ACLARACIÓN CUARTA QUE SE INTRODUCE A LA LICITACIÓN CON NÚMERO DE EXPEDIENTE: 2521009 «ELABORACIÓN DE PROYECTO EJECUTIVO, DIRECCIÓN DE OBRA Y EJECUCIÓN DE LAS OBRAS DE INSTALACIÓN DE UN SISTEMA FOTOVOLTAICO CON BATERÍA EN EL EDIFICIO SERVICE CENTER»

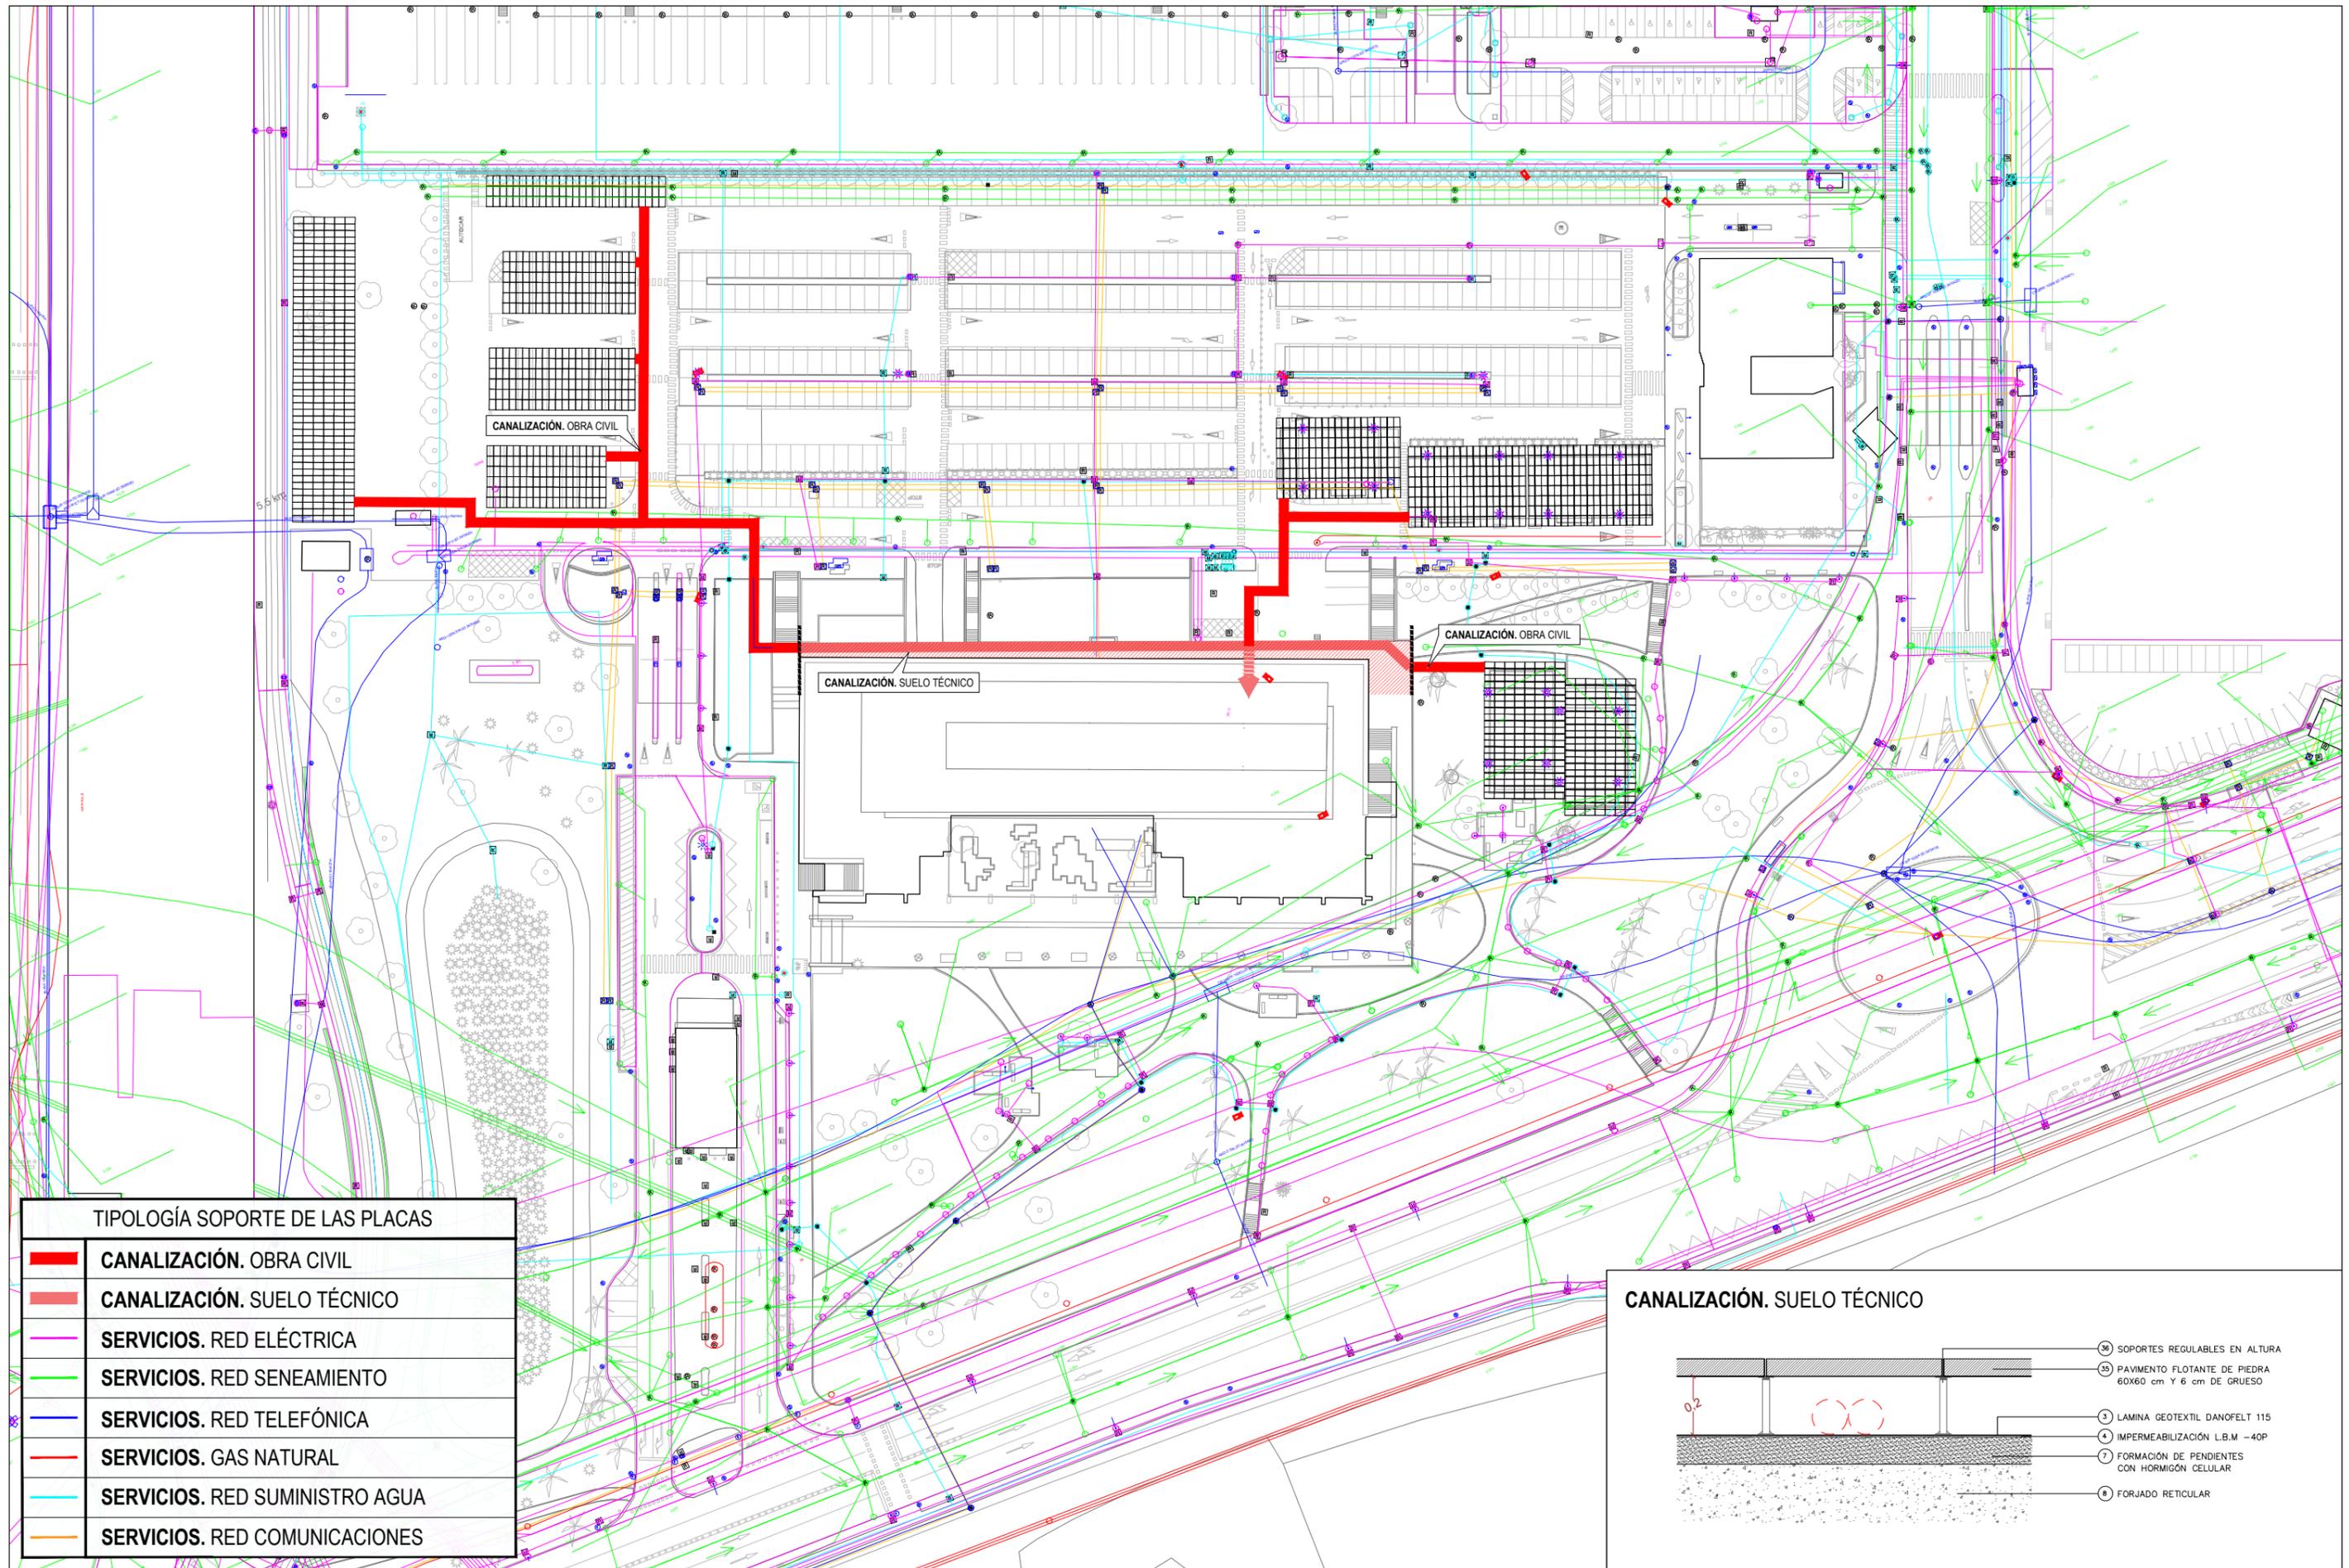
6.- En el pliego de prescripciones técnicas en la pagina n 8, se hace referencia al plano n 10 del anejo 1. Hemos detectado que no está incluido el plano al que hacen referencia.

Por un error material involuntario, el plano nº 10 mencionado en la página 8 del Pliego de Prescripciones Técnicas no fue adjuntado en el Anejo nº 1 de la documentación técnica publicada inicialmente.

Se adjunta a esta aclaración como anejo dicho plano.
